**CEI
IEC
60473**

AMENDEMENT 1
AMENDMENT 1

**Dimensions for panel mounted indicating
and recording electrical measuring instruments**

The object of this amendment is to complete IEC Publication 473 with those items which were at the time of publication under consideration and to correct the dimensions of the diameters of fixing holes.

Ajourage, vu de face, et montage de l'appareil, vu de côté.
Cutout, front view, and instrument mounting, side view.

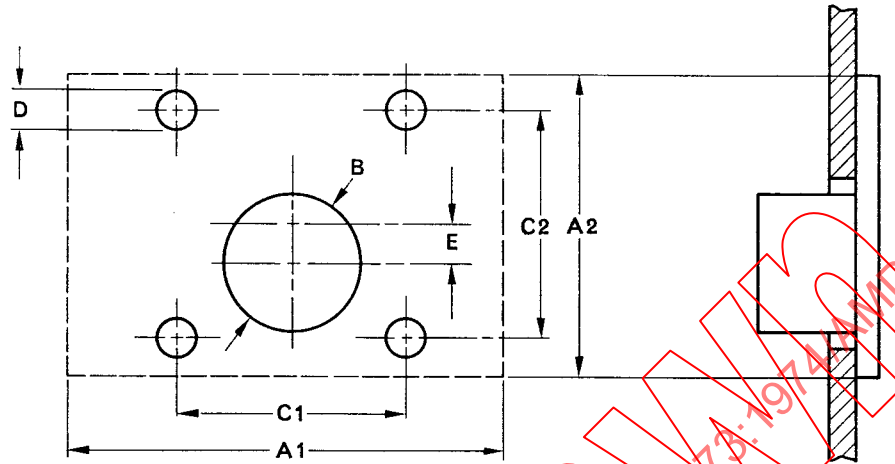
Paragraphe 4.2.2

Dans le titre de ce paragraphe supprimer « à l'étude »,
et ajouter la figure et le tableau suivants:

Sub-clause 4.2.2

In the title of this sub-clause delete "under considera-
tion", and add the following figure and table:

TABLEAU
TABLE II-B

Format Size A1 × A2	Ajourage Cutout			Trous pour tiges de fixation (si elles existent) Fixing holes (if any)				Format des tiges Bolt size
	Diamètre Diameter B	Tolérance Tolerance	Excentré Offset E	Nombre Number	Diamètre Diameter D	Distance C1 × C2	Tolérance Tolerance	Max.
112,5 × 100	75	0/+ 0,8	7	2	4,7	78 × 78	±0,50	3,5
125 × 100	75	0/+ 0,8	7	2	4,7	78 × 78	±0,50	3,5
125 × 112,5	75	0/+ 0,8	12	4	4,7	89 × 89	±0,50	3,5
150 × 125	75	0/+ 0,8	18	4	4,7	100 × 100	±0,50	3,5
200 × 150	75	0/+ 0,8	29	4	4,7	120 × 120	±0,50	3,5
212,5 × 175	75	0/+ 0,8	39	4	5,8	140 × 140	±0,55	4,5
225 × 187,5	75	0/+ 0,8	44	4	5,8	150 × 150	±0,55	4,5
